Bebauungsplan Nr. 3052, Dresden-Altstadt II Nr. 33, Nicolaistraße

- **Beschleunigtes Verfahren**
- **Vorentwurf**

Zusammenfassende Stellungnahme zu den Belangen Umwelt

219461 Autoreparatur/ Galvanik, Archivierte Altlast

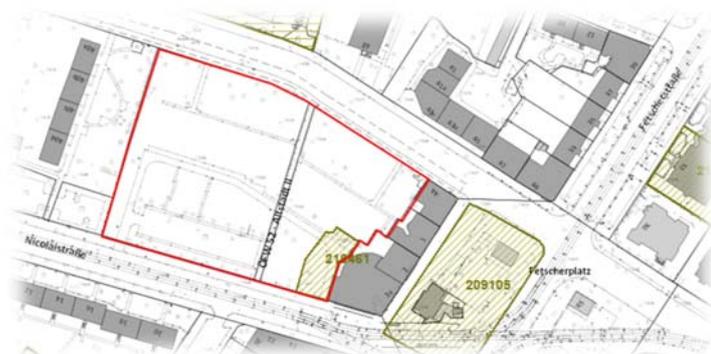
Die archivierte Verdachtsfläche ist für die B-Planung unbeachtlich.

Bereich geringer Überwärmung 2-3°C (Klimafunktionskarte)

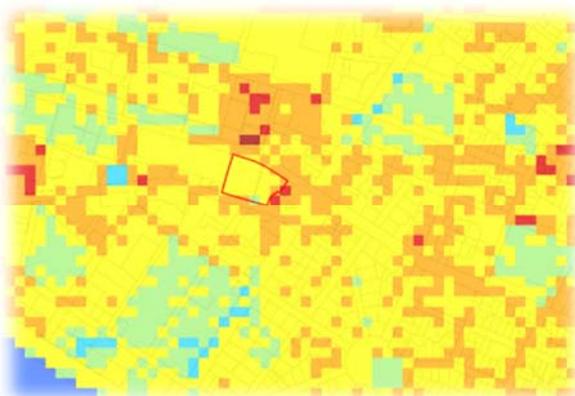
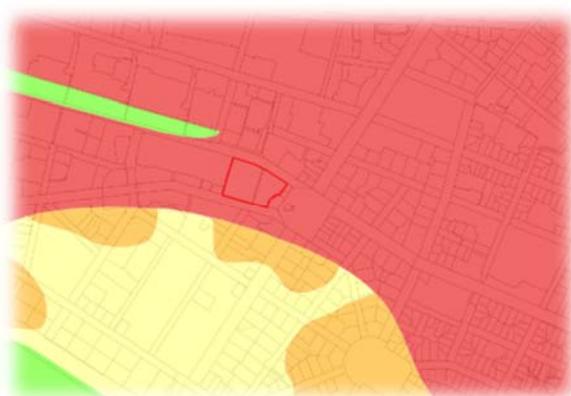
Aufgrund der unversiegelten Fläche weist das Plangebiet derzeit günstigere klimatische Bedingungen auf (siehe gelber Kartenausschnitt der synthetischen Klimafunktionskarte) auf, als die Umgebung. Auf den Wiesenflächen wird nach Sonnenuntergang Kaltluft gebildet, die klimatisch ausgleichend auf die umliegende Bebauung wirkt. Das Plangebiet ist der stadtklimatischen **Sanierungszone** zuzuordnen. Hier sollen Bebauungsstruktur und Grünanteil bei Nutzungsveränderungen aufgewertet oder aber zumindest weitestgehend erhalten bleiben, um die klimatische Situation nicht zu verschlechtern. Dies ist in Hinblick auf die Stadtentwicklung (zunehmende Versiegelung und Verdichtung), die ansteigenden Temperaturen, der Klimaveränderungen und die Zunahme an Auftretenshäufigkeit und Intensität von Starkregenereignissen von großer Bedeutung. Nur durch entsprechende Klimavorsorgemaßnahmen und rücksichtsvolle Verdichtung kann die Lebensqualität in der Stadt erhalten bleiben.

Im Bebauungsplan sind folgende Hinweise dringend zu beachten und aufzunehmen:

- angemessener Umgang mit dem Erhalt von Großgrün (Platane, straßenseitige Ahornreihe Nicolaistr.), Ersatz nach Gehölzschutzsatzung⁵ der Landeshauptstadt Dresden,
- geringste mögliche Versiegelung ,
- Parkplatzflächen (sofern oberirdisch erforderlich) aus versickerungsfähigem Material ,
- vollständige Begrünung der Gebäude/Dachbegrünung von mindestens 12 - 18 cm durchwurzelbarem Substrat, flächige oder punktuelle Fassadenbegrünung,
- für Baumpflanzungen auf Tiefgaragen ist eine Substratschichtdicke von 1,50 m vorzusehen und festzusetzen, 5 % im östlichen Block ohne Unterbauung sind zu gering für Baumpflanzungen,
- Pflanzung breitkroniger Bäume (besonders auf Stellplätzen), die eine möglichst große Fläche verschatten, sowie Begrünung nach StGaFa⁶ (und mehr),
- Ausschöpfung aller Baumstandorte,
- Anpassung der Pflanzlisten, klimabewährte Arten an einzelnen Standorten (Zuarbeit UA).
